Vår dato: 30.09.2023

Vår ref.: 202314243-7 Oppgis ved henvendelse

Bane NOR SF - Tillatelse til midlertidig utfylling i Gudbrandsdalslågen ved Randklev bru - Ringebru kommune i Innlandet

Figur 3: Figuren viser beregnede skjærspenninger mot bunnen av Lågen ved Randklev bru under dimensjonerende flom på $640 \text{ m}^3/\text{s}$, med utfylling i fase 2. Figur fra hydraulisk rapport.

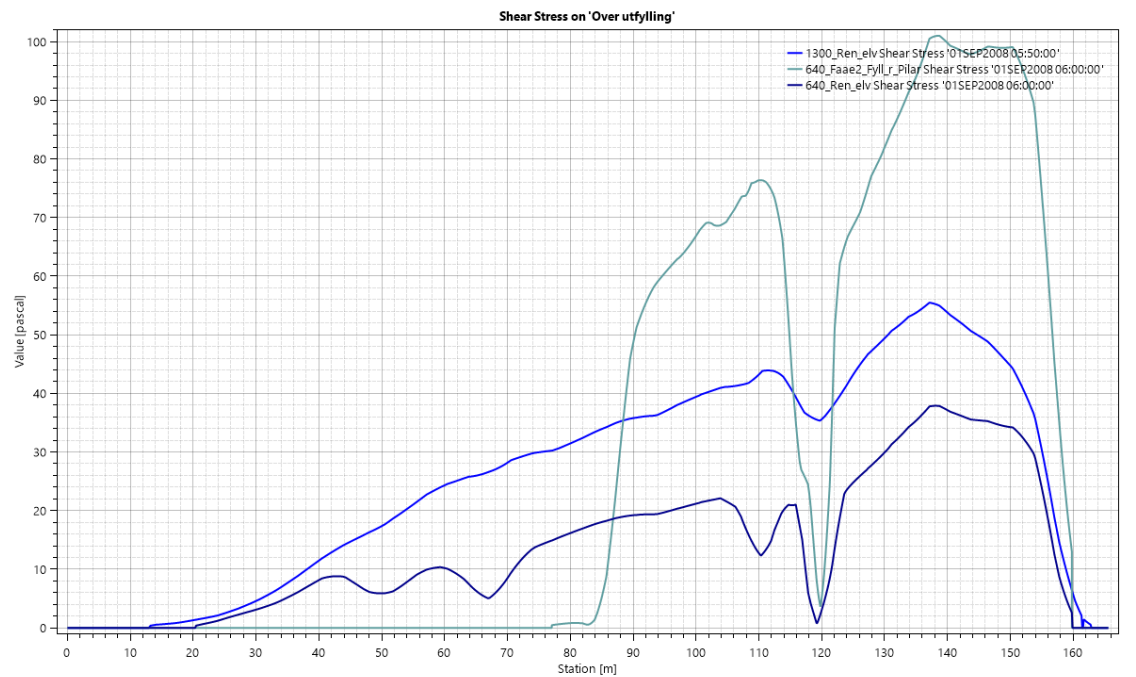
De hydrauliske beregningene viser at ved dimensjonerende flom på $640 \text{ m}^3/\text{s}$, så vil skjærspenningene over tverrprofilet øke til et maksimum på over 100 N/m^2 , se figur 4. Dette tilsvarer de skjærspenningene som oppstod under Hans. Figur 5 viser hvordan skjærspenningen fordeler seg i et profil langs elveløpet for de samme betingelsene som i figur 4.

- Så lenge utfyllingen ligger i elva, skal det opprettholdes en beredskap for å overvåke vannføringsprognoser og kunne fjerne utfyllingene ved økning av vannføringen over 640 m³/s i fase 1 og 500 m³/s i fase 2. Skjærspenningen mot elvebunnen skal ikke overstige 60 N/m² i fase 2. For fase 1 må utfyllingen ikke medføre særlig økt belastning på gjenværende brupilarer, før disse er sikret. Målet med en beredskapsplan må være å sikre at tiltaket ikke medfører ytterligere skader i og negativ påvirkning på elveløpet.

Figur 8: Endring i vannstand ved planlagt utfylling ved vannføring på $640 \text{ m}^3/\text{s}$. Figuren viser også elveprofilen med utfylling i fase 2 (rød linje) og uten utfylling (grønn linje). Figur fra hydraulisk rapport.

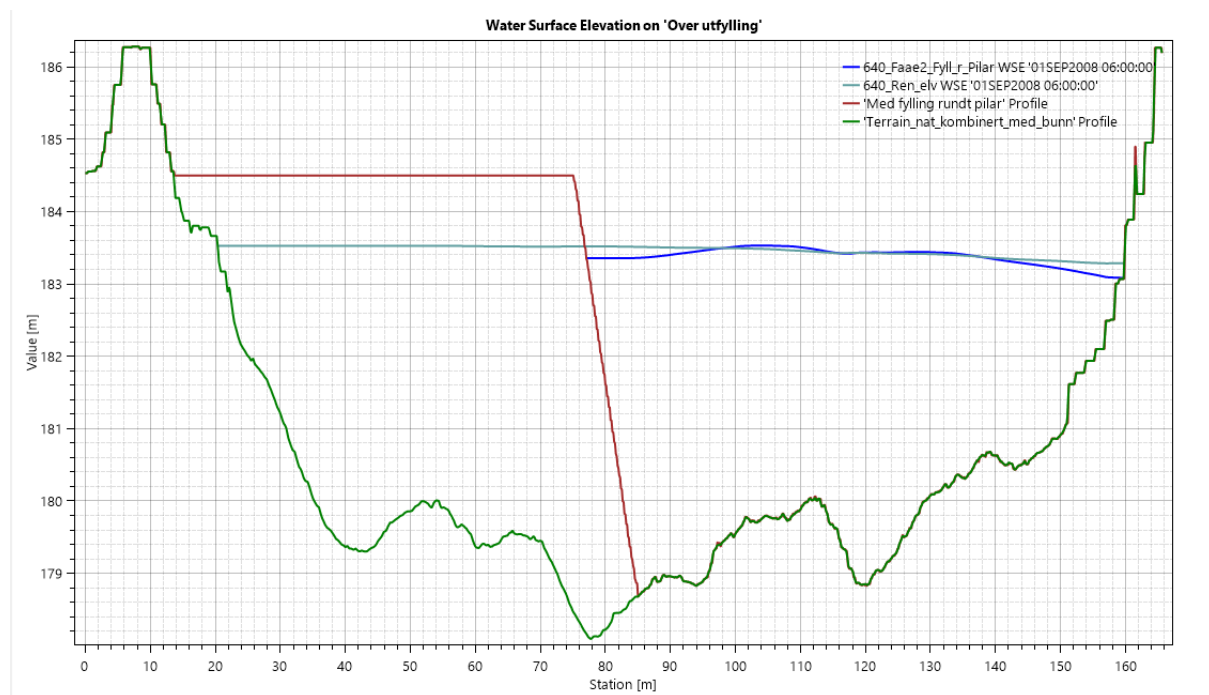
Utfyllingen i fase 2 vil redusere elveløpets tverrsnitt vesentlig. Dette gir liten oppstuvende effekt, se figur 8, og etter NVEs vurdering vil tiltaket i liten grad medføre vannstandsstigning oppstrøms tiltaket.

Vannhastighet inn mot tverrprofilen og et stykke nedstrøms utfyllingene vil øke betraktelig, før det jevner seg ut. Denne effekten øker med størrelsen på vannføringen. Økt vannhastighet gir økte skjærspenninger og med det økt potensial for erosjon av elvebunnen. Figur 4 viser at skjærspenningen i fase 2 kan komme opp mot 100 N/m^2 dersom utfyllingen blir liggende i elva ved en vannføring på $640 \text{ m}^3/\text{s}$. Bane NOR skisserer dette som grensen for når de skal vurdere å ta inn deler av utfyllingen for å begrense

erosjon og belastningen på fyllingen. Dette er en skjærspenning 40 N/m^2 større enn under middelflom i vassdraget, og tilsvarer like forhold som under ekstremværet Hans, da brufundamentene ble skadet.

Figur 10: Område som må følges opp med overvåkning av elvebunn. Figur fra Statsforvalteren sin uttalelse.

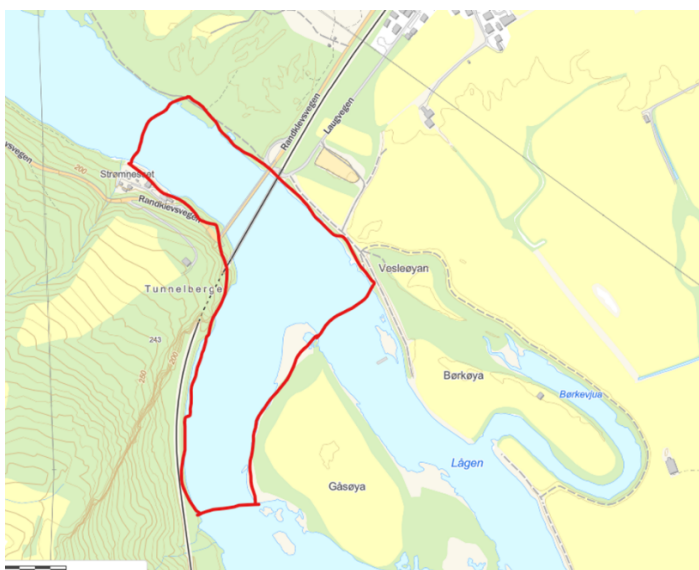
Statsforvalteren påpeker at det viktigste vil være å sikre at det ikke oppstår varige endringer i elveleiet som kan redusere området funksjon som gyteområde permanent. NVE er helt enig i denne prioriteringen. Det er derfor viktig at innsnevringen av elveløpet som følge av planlagte utfyllinger ikke medfører at det oppstår bunnerosjon i elveløpet slik at det senker seg eller bunnsubstratet endres vesentlig. Det kan ikke utelukkes at det kan oppstå værissituasjoner som gir større vannføringer i anleggsperioden. NVE mener derfor at det må etableres beredskap for å på kort varsel kunne redusere utfyllingen, både i fase 1 og 2, dersom det kommer prognoser som tilsier at det kan komme så store vannføringer at erosjon av elveprofilen kan oppstå. Det vises til avsnittet om erosjon, der det blir vurdert at en skjærspenning på 60 N/m² må legges til grunn for en beredskapsplan for å ta utfyllingene ut av elva.

For å sikre at storørreten ikke blir varig skadelidende, mener NVE at tilført sprengstein må fjernes fra vassdraget når utfyllingen fjernes og at det må iverksettes habitatforbedrende tiltak på stedet før neste års gytesesong. Det vil derfor være viktig at tiltakshaver sikrer god dokumentasjon av tilstanden på elvebunnen før gjennomføring, slik at denne kan reetableres. Dette inkluderer både bunnprofiler og sammensetning av bunnsubstrat. Figur 10 er hentet fra uttalelsen til Statsforvalteren, og viser hvilket område som må dokumenteres. Dette vil danne grunnlag for undersøkelser og vurdering av behov for istandsetting etter avsluttet arbeid. NVE kan sette vilkår i konsesjonen om at det skal utarbeides og godkjennes en plan for istandsetting av området.

- Tiltakshaver må sikre god dokumentasjon av tilstanden på elvebunnen før tiltaket iverksettes. Det vises til uttalelsen fra Statsforvalteren og figur 10 i vedtaket for hva undersøkelsene må omfatte.
